Aufstellung des Bebauungsplans „Windpark Mückendorf“ der Stadt Baruth/Mark

Bericht zur Prüfung, Abwägung und Behandlung der im Rahmen der Beteiligung der Behörden
nach § 4 Abs. 2 BauGB eingegangenen Stellungnahmen

Baruth/Mark, den 08.10.2025

Stadt Baruth/Mark, Bereich Bauleitplanung

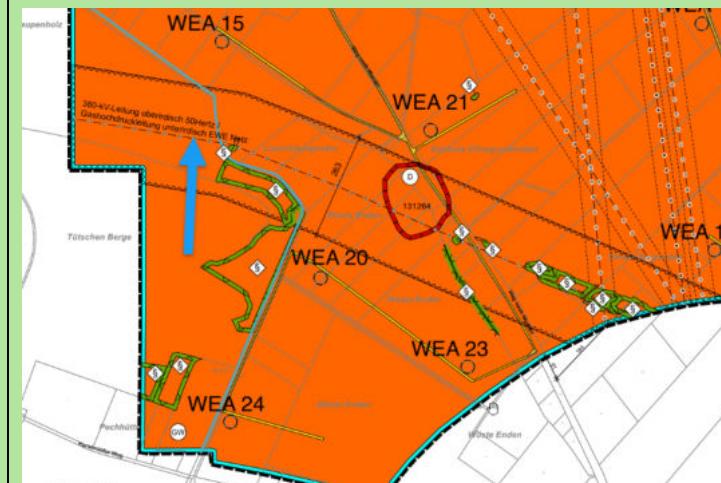
Angaben zur Ermittlung des Schutzobjektes, Leitungsdurchmesser, Druckstufe, Materialangabe, finden Sie in der beiliegenden Planauskunft. Ermittlung/Berechnung sind in weiteren Planungsschritten zu berücksichtigen und zur übermitteln.

Bei geplanten Ramm-/Vibrationsarbeiten unterhalb eines Abstandes von 15 Metern zur Rohrleitungssachse sind Kenndaten der einzusetzenden Baumaschinen einem Sachverständigen zur Anhörung zu übergeben und die Unbedenklichkeit über den Einsatz der geplanten Technologie zu bestätigen. Beim Anlegen von Baustellenzufahrten und/oder Betriebswegen ist die Standsicherheit des Bodens bzw. Drucklastverteilung nachzuweisen.

Eine Parallelverlegung oder Kreuzung, z.B. mit Kabeln, bedarf unserer Zustimmung. Weiterhin ist ein Interessenabgrenzungsvorvertrag (IAV) abzuschließen.

Vor dem Abschluss eines IAV und der Verlegung Ihrer Leitung muss an Kreuzungspunkten und im Bereich von Parallelverlegungen die genaue Lage und Tiefe der Gas-Hochdruckleitung ermittelt werden. Entsprechende Planunterlagen im Detail mit Abstandsmaßen sind an EWE NETZ zu übergeben und werden dann zur Anlage eines IAV.

Weiterhin dürfen geplante Anlagen keinen Einfluss auf den Kathodischen Korrosionsschutz (passiv wie aktiv) unserer Stahlleitungen nehmen. Entsprechende Gutachterliche Äußerungen der Unbedenklichkeit/Gutachten zu möglichen Beeinflussungen, z.B. Höchstspannung, Umspannwerken und weiteres, sind zu übergeben.

allerdings nicht als Kennzeichnung in die Planzeichnung übernommen werden. Entsprechend der Lage innerhalb des Schutzabstandes der 380-kV-Leitung in Kombination mit der grundbuchlichen Sicherung besteht jedoch auch kein Erfordernis den genauen Leitungsverlauf zu kennzeichnen.

Die daraufhin am 24.09.2025 zugesendeten TIF-Dateien wurden in die Anlagenplanung eingeladen und liegen weiterhin in der von der Bebauung freizuhaltenden Fläche

Anlage

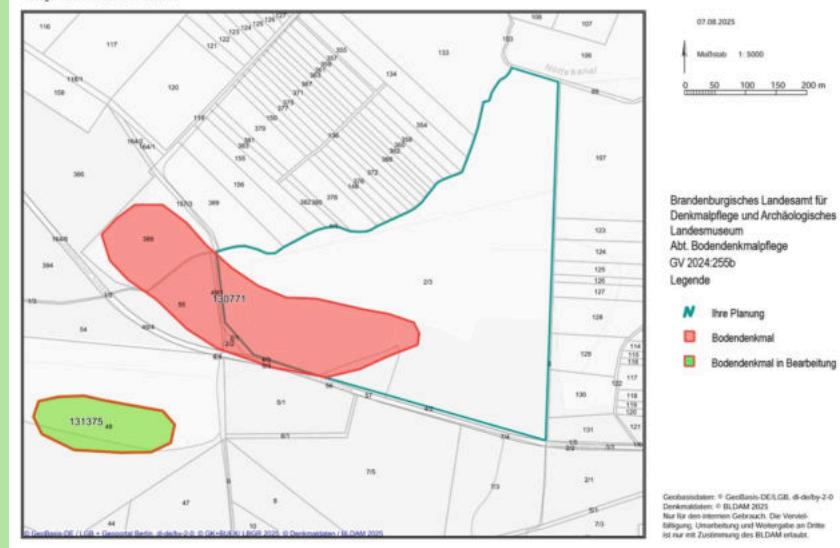
7.1	<p>Liste der Bodendenkmale</p> <p>Bezüglich Ihrer Planung möchten wir Sie darüber informieren, dass im Bereich der Ersatzmaßnahmen E 1, E 2 sowie E 7 (Erstaufforstung/ökologischer Waldumbau) des o. g. Vorhabens derzeit zwei Bodendenkmale im Sinne des Gesetzes über den Schutz und die Pflege der Denkmale im Land Brandenburg (BbgDSchG) vom 24. Mai 2004 (GVBl. Bbg. 9, 215 ff) §§ 1 (1), 2 (1)-(2) registriert sind (siehe Anlage).¹</p> <ul style="list-style-type: none"> - BD 31157 - Emstal 1- Wüstung deutsches Mittelalter - BD 130771 - Zesch 3, Lindenbrück 4 - Siedlung Völkerwanderungszeit, Siedlung römische Kaiserzeit Siedlung Urgeschichte <p>¹ <i>Datenschutz und Datennutzungshinweis: Bodendenkmale (BD) können sowohl mit der Flächendarstellung als auch der ID-Nr. veröffentlicht werden, ein mittig eingefügtes Symbol = „BD“ ist hierbei hilfreich. Bodendenkmale in Bearbeitung (BD i. B.) dürfen nur ohne Flächendarstellung mit einem mittig eingefügten Symbol = „BD i. B.“ oder der Denkmal-ID-Nr. veröffentlicht werden, da es sich bei diesen Denkmalen um noch nicht – im Sinne des BbgDSchG § 3 – flurstückscharf abgegrenzte Flächen bzw. Eintragungen handelt.</i></p>	Die Stellungnahme wird zur Kenntnis genommen.

7.2	<p>Auflagen im Bereich von Bodendenkmalen</p> <p><u>Bodendenkmale (siehe Anlage):</u></p> <p>Bodendenkmale sind nach BbgDSchG §§ 1 (1), 2 (1)-(3), 7 (1) im öffentlichen Interesse und als Quellen und Zeugnisse menschlicher Geschichte und prägende Bestandteile der Kulturlandschaft des Landes Brandenburg geschützt. Sie dürfen bei Bau- und Erdarbeiten ohne vorherige <u>denkmalschutzbehördliche Erlaubnis</u> bzw. Erlaubnis durch Planfeststellung oder bauordnungsrechtliche Genehmigung und – im Falle erteilter Erlaubnis – ohne vorherige <u>fachgerechte Bergung und Dokumentation</u> nicht verändert bzw. zerstört werden (BbgDSchG</p>	<p>Die Stellungnahme wird zur Kenntnis genommen.</p> <p>Die Informationen werden an den zukünftigen Vorhabenträger weitergeleitet.</p> <p>Die einschlägigen denkmalschutzrechtlichen Regelungen werden beachtet.</p>

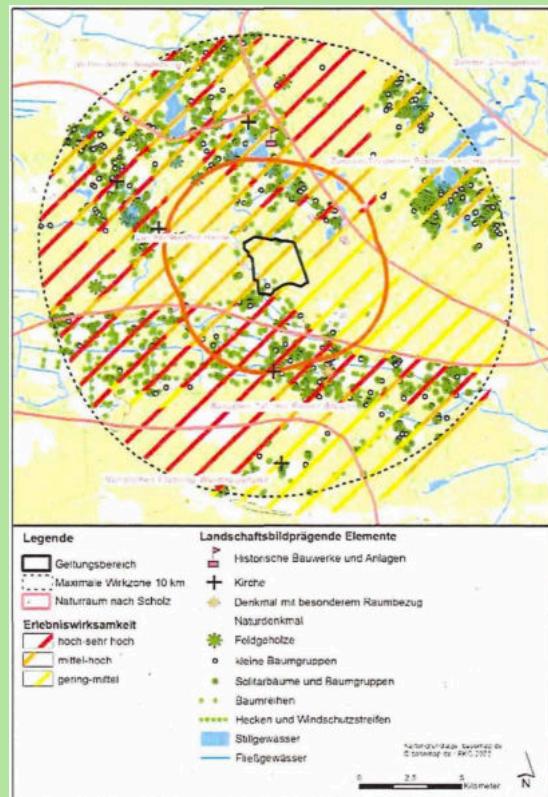
Abwägungsentscheidung eine Gewichtung und Begründung zu Gunsten der energiepolitischen Vorgaben für erneuerbare Energien vorzunehmen.

Gerade beim Landschaftsbild und der aus der technischen Überplanung mit sich bewegenden und weithin sichtbaren Rotoren ist der südlich aber auch der nördlich angrenzende Landschaftsraum des Baruther Urstromtales, der mit den Kategorien sehr hoch im Landschaftsprogramm bewertet ist, insbesondere im Umweltbericht, als auch in der BP-Begründung entsprechend einzubeziehen und in der Abwägung noch stärker mit Gegenargumenten zu ergänzen. Die Aussagen/Darstellungen des LP wurden bisher nur ungenügend abgebildet.

Ausschnitt Luftbild

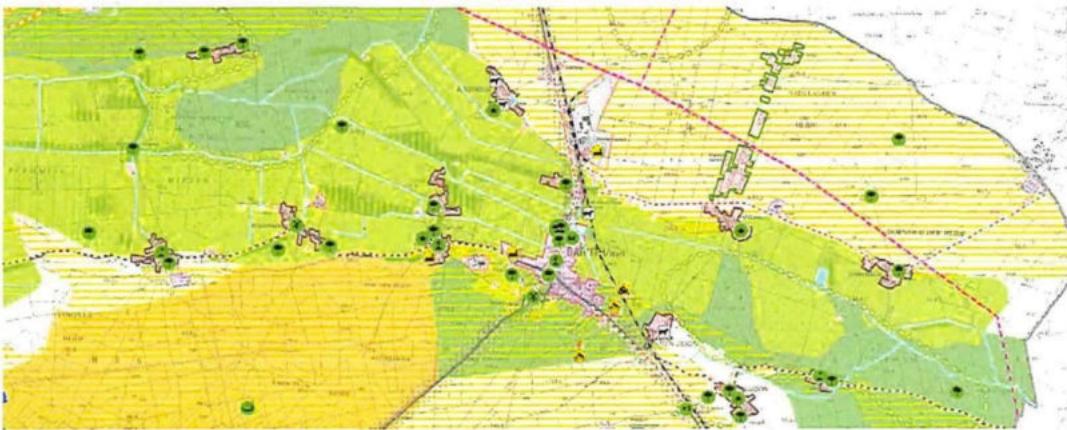
Da die WEA den Wald jedoch sehr deutlich überragen werden, ergeben sich hohe Beeinträchtigungen vor allem in den offeneren Landschaften des Baruther Tals. Dauerhaft direkt betroffen sind hier Offenlandbereiche mit besonderer Erlebniswirksamkeit zwischen 995,74 ha (durch WEA 13) und 1.526,52 ha (durch WEA 4). Die WEA an der südlichen Plangebietsgrenze wirken ohne jegliche Verschattung direkt in den Niederungsbereich des Baruther Tals ein.

Die Stellungnahme wird zur Kenntnis genommen.

Die derzeit im Umweltbericht im Nachgang zu Tabelle 12 angegebenen Flächenwerte geben lediglich die rein rechnerische geringste Beanspruchung (995,74 ha) bzw. die rein rechnerische höchste Beanspruchung (1.526,52 ha) der Offenlandbereiche mit besonderer Erlebniswirksamkeit wieder. Hieraus lässt sich kein konkreter Bezug zu den beiden WEA 4 und WEA 13 herstellen.
